Licitación Pública Internacional 35/2017

Proyecto Ferrocarril Central

COMUNICADO N° 03

Aclaraciones y modificaciones:

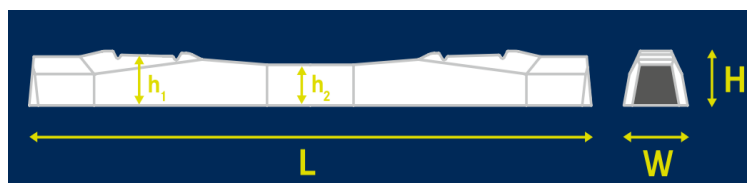
Comentario 1: La Longitud del durmiente será de 2460 - 2650 mm, altura de 190-290 mm y ancho de 200 a 300 mm

En siguiente figura, h_1 , h_2 y H , ¿qué representan?

¿Se debe cumplir con las dimensiones del durmiente mencionadas en el pliego? ¿O se permite que el oferente proponga unas mejoras que resulten en dimensiones distintas, pero que se cumplan con los estándares europeos?

Se sustituye el comentario 1 del requerimiento 6 de la cláusula 8 del Anexo B por el siguiente texto:

Comentario 1: La longitud del durmiente (L) será de 2460mm–2650mm, altura bajo el apoyo del riel (h_1) de 210mm–290mm y ancho (W) de 200mm a 300mm. La altura en el centro del durmiente (h_2) será de 175 mm como mínimo.

Ver nota en el Req.2 de la cláusula 2 del Anexo B.
